東面回廊遺構断面図

回廊平面図(東半)

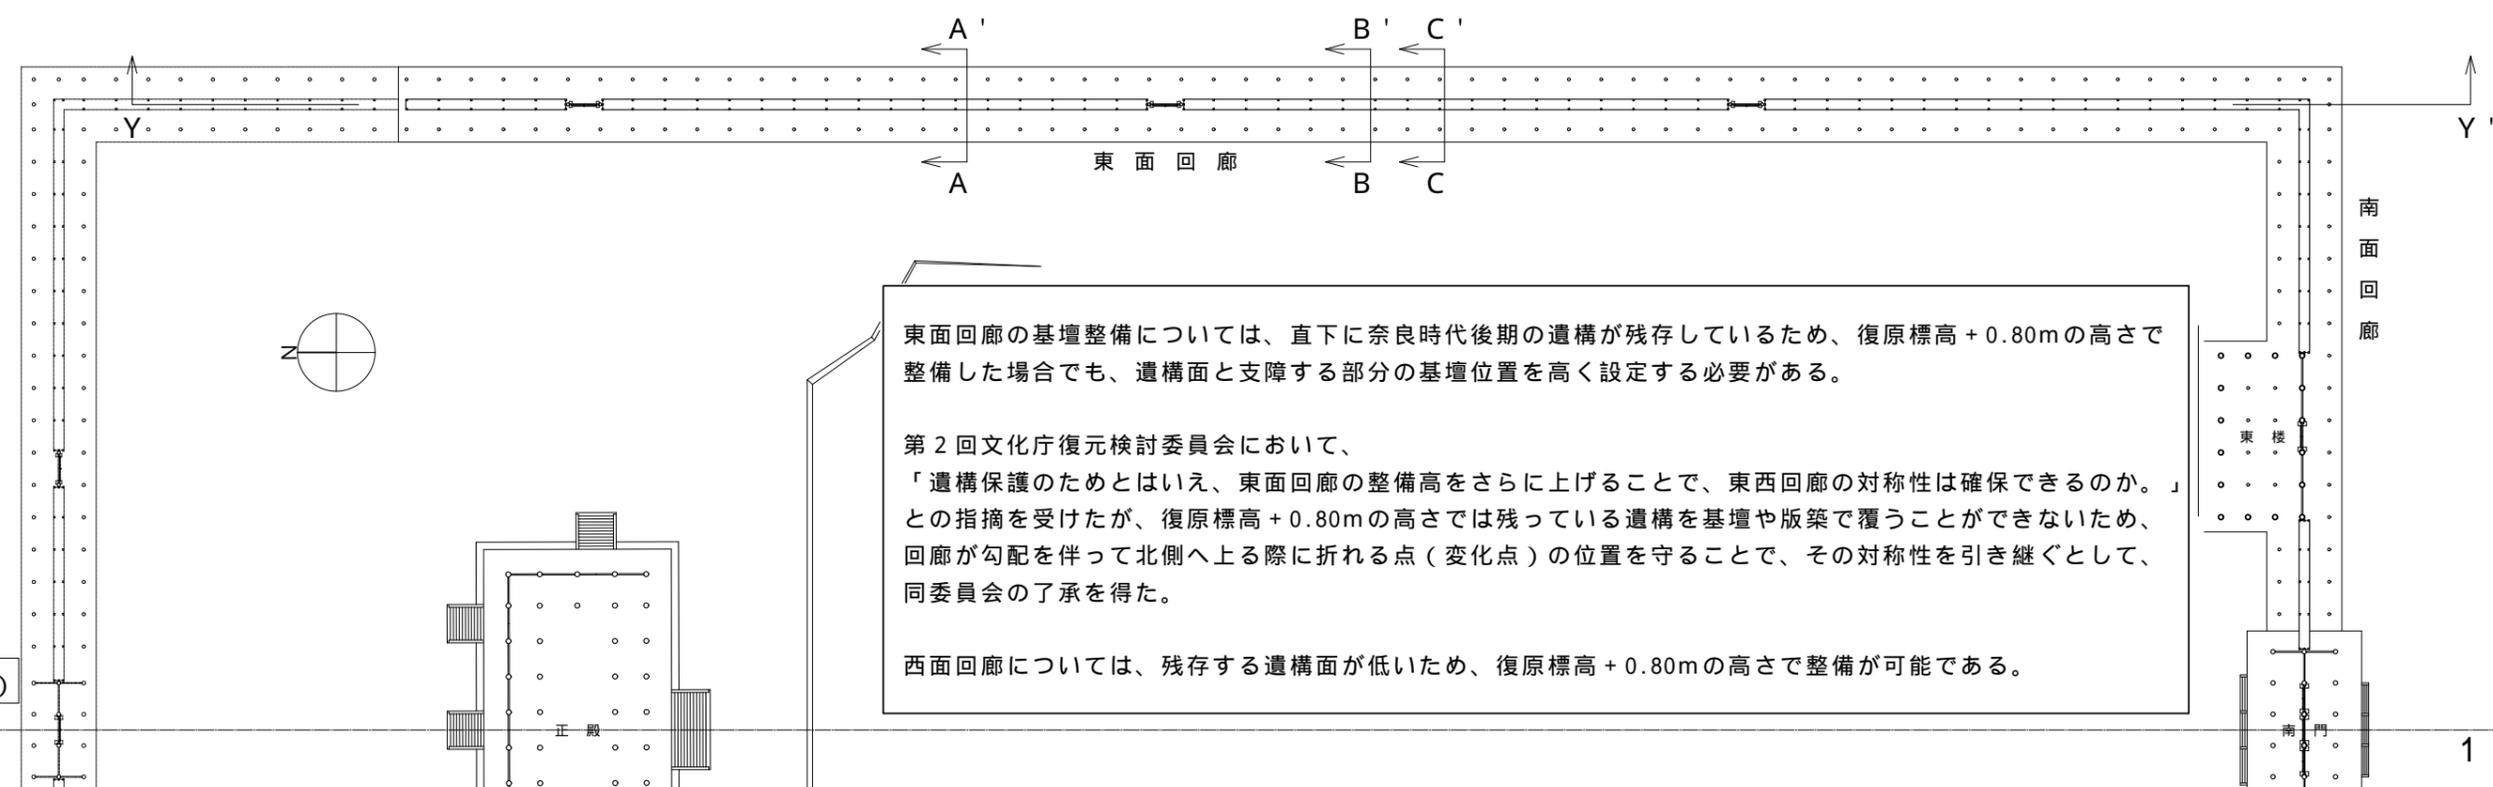
第2回文化庁復元検討委員会において、
「遺構保護のためとはいえ、東面回廊の整備高をさらに上げることで、東西回廊の対称性は確保できるのか。」との指摘を受けたが、復原標高+0.80mの高さでは残っている遺構を基壇や版築で覆うことができないため、回廊が勾配を伴って北側へ上る際に折れる点(変化点)の位置を守ることで、その対称性を引き継ぐとして、同委員会の了承を得た。

東面回廊の基壇整備については、直下に奈良時代後期の遺構が残存しているため、復原標高+0.80mの高さで整備した場合でも、遺構面と支障する部分の基壇位置を高く設定する必要がある。
